EXP. VSC-038-2023
JORGE MOISES YANDAR MORALES
MUNICIPIO DE TANGUA

RESOLUCIÓN No. 379 -

Por medio de la cual se Otorga un Permiso de Vertimientos

Que una vez efectuada la visita el **25 de septiembre de 2023** tal como consta en el **Informe Técnico No. C-IT-1694/2023 del 27 de septiembre de 2023** y evaluada la documentación aportada, el Equipo Técnico de la Subdirección de Conocimiento y Evaluación Ambiental de **CORPONARIÑO** emitió el **Concepto Técnico No. C-CT 1461/2023 del 27 de septiembre de 2023**, donde conceptuó:

Gráfica 1. *Comportamiento Demanda Biológica de Oxígeno.*

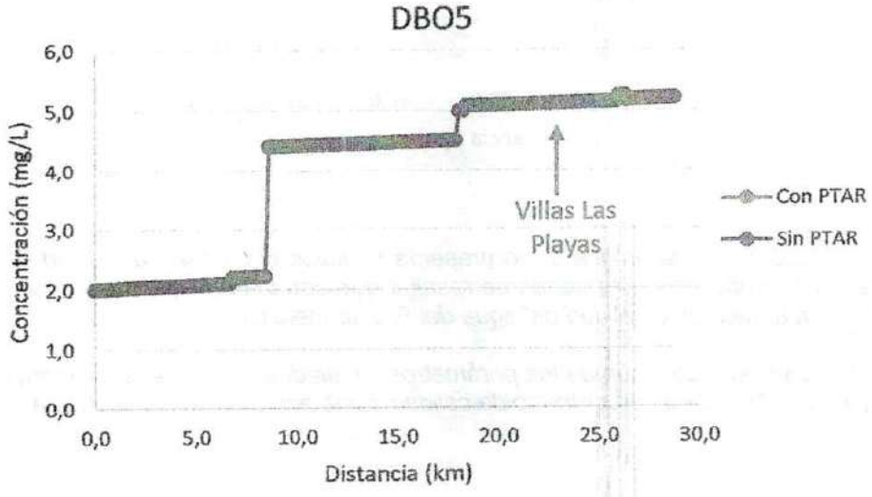
Como se puede observar en la gráfica 1, las concentraciones de Demanda Biológica de Oxígeno en el Río Bobo después de la descarga del vertimiento sin previo tratamiento aumentan levemente. No obstante, es de importancia la implementación del STAR para conservar y proteger las condiciones naturales del cuerpo receptor.

***Gráfica 2.** Comportamiento de Solidos Suspendidos Totales.*

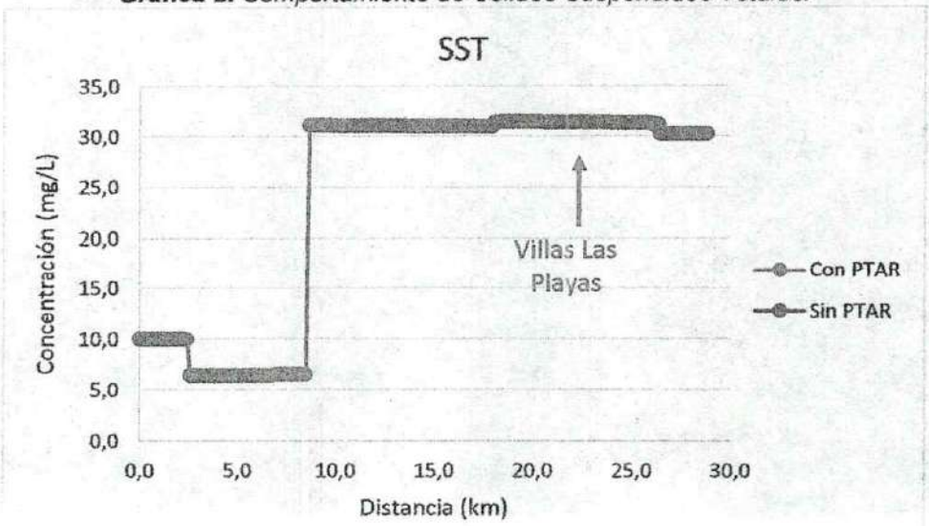
En la gráfica 2, los valores de Solidos Suspendidos Totales después de recibir la descarga del vertimiento, no presenta cambios considerables que pueda alterar las características de la fuente. Sin embargo, con la construcción de un sistema de tratamiento, ayudará a mitigar y minimizar los impactos negativos por la generación de las aguas residuales domésticas del proyecto.

***Gráfica 3.** Comportamiento del Oxígeno Disuelto.*

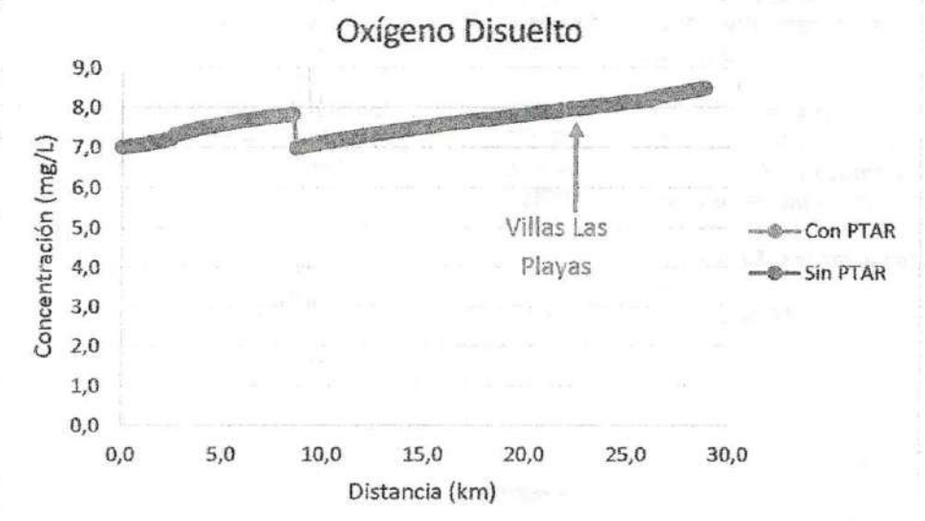
Como se puede observar en la gráfica 3, no presenta cambios que altere la calidad del Oxígeno Disuelto sobre el Río Bobo, no obstante, es de resaltar que con la implementación del sistema de tratamiento ayudará a mejorar la calidad del agua del Río de mención.
